改善箇所説明図

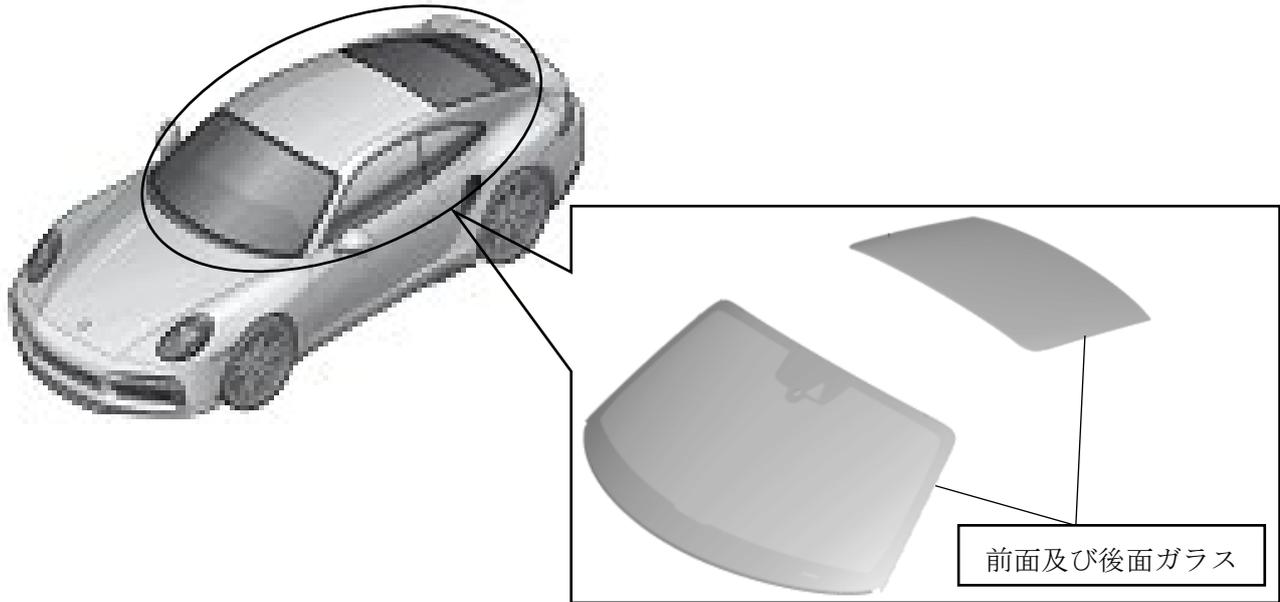
前面及び後面ガラスにおいて、ガラス製造時の洗浄工程が不適切なため、ガラスの接着が不十分なものがある。そのため、ガラス接着面からの水浸入や走行中の風切り音が発生し、最悪の場合、車両衝突時にエアバッグの衝撃で前面ガラスが外れ、エアバッグによる乗員保護性能を担保することができない。

全車両、前面及び後面ガラスを点検し、異常がある場合は該当するガラスを良品と交換する。

識別： 改善済車両には車台番号打刻の7桁目の下に黄色ペイントを塗布する。
